Manta Costruzioni Srl

Risposta alla richieste di integrazioni  
relative alla matrice rumore  
(PG.2025\_153128 del 17/02/2025)

Impianto per la messa in riserva e il trattamento  
di rifiuti speciali pericolosi e non pericolosi  
in via Larga, 44 a Misano Adriatico (RN)

**Figura 1 – Foto aerea dell'area in esame con individuazione dei ricettori considerati nella Valutazione di impatto acustico**

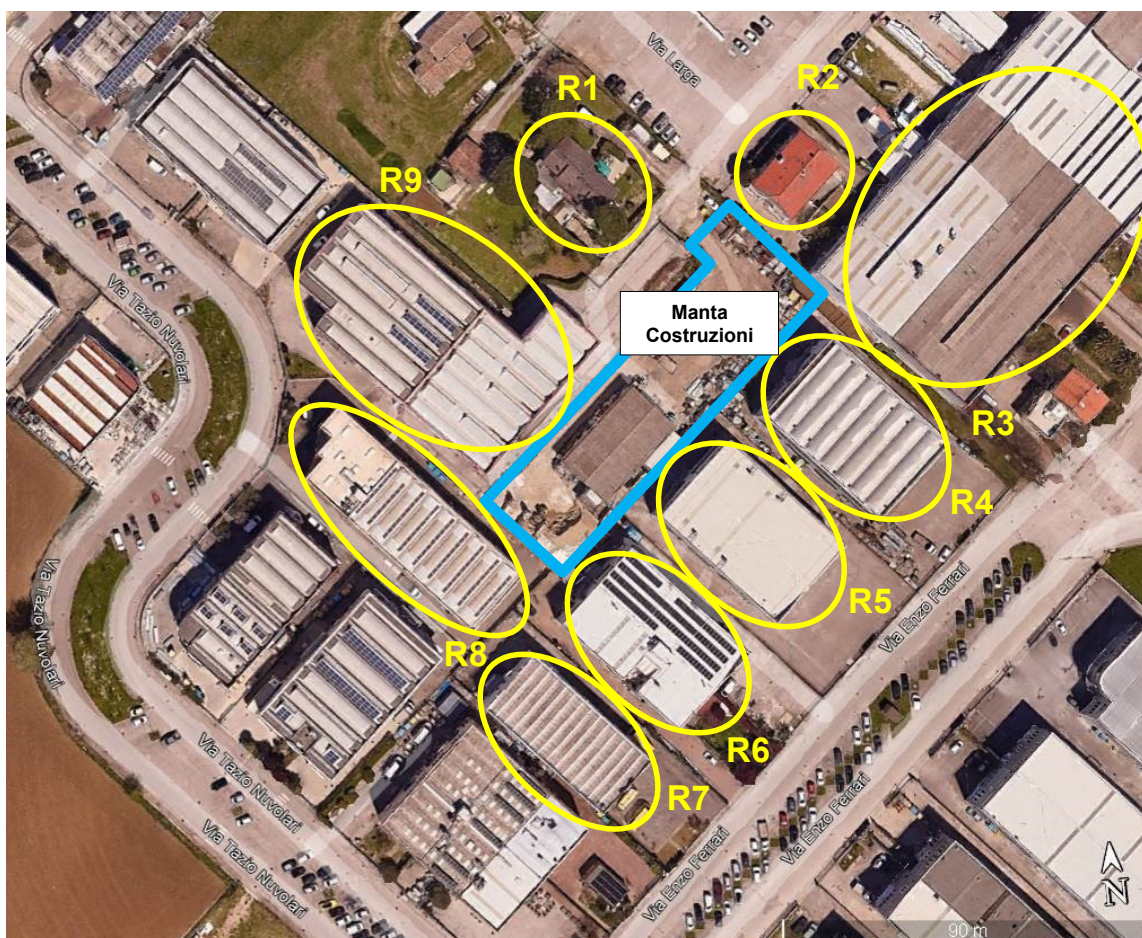
6. matrice rumore: si richiede di inserire nella valutazione di impatto acustico una valutazione sui recettori R6-R8-R9 (rif. pag. 5-Valutazione di Impatto acustico fig. 2);

La richiesta di integrazioni prevede una “valutazione sui ricettori R6-R8-R9”.

Per completezza in **Errore. L'origine riferimento non è stata trovata.** viene riportata la foto aerea con l'ubicazione dei ricettori contenuta nel documento di Valutazione di impatto acustico dove è possibile individuare i ricettori R6, R8 e R9.

I ricettori R6, R8 e R9, come indicato nella Valutazione di impatto acustico, risultano capannoni produttivi.

Presso i ricettori R6, R8 e R9, come riportato nella Valutazione di impatto acustico, è stata eseguita la verifica del limite assoluto di immissione con riferimento alla Classificazione acustica del Comune di Misano Adriatico (RN).

Il limite assoluto di Classe V (70 dBA diurno) viene rispettato presso tutti i ricettori.
